Raadsvoorstel

Onderwerp Vaststelling bestemmingsplan Friesestraatweg 139 (plan
Steller/telnr. Crossroads) Bijlagen 6

ACM gebouw

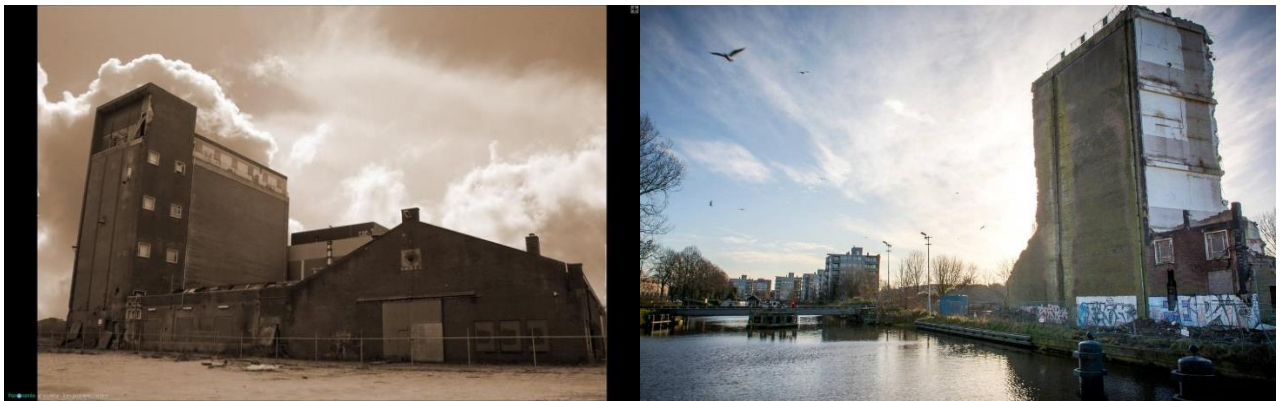
De bewoners van de Van Goghstraat en de Wilhelminakade vinden het bouwplan te fors en te hoog. Zij vinden dat hun woongenot vermindert, vooral ten gevolge van de hoge woontoren (schaduwwerking).

De punten over aantasting van het woongenot en de schaduwwerking zijn ook door meerdere omwonenden op het voorontwerp bestemmingsplan ingebracht.

De woontoren is in het ontwerp verlaagd van 80 naar 65 meter. Voor een stedelijk woongebied achten wij de schaduwwerking niet onaanvaardbaar.

Het grote aantal woningen op deze locatie is het gevolg van intensief en compact bouwen en de grote woningbouwtaakstelling van onze gemeente.

Op deze locatie heeft voorheen het ACM gebouw gestaan. In vergelijking met deze situatie is het huidige plan een vooruitgang zowel qua bouwhoogte als uitzicht.
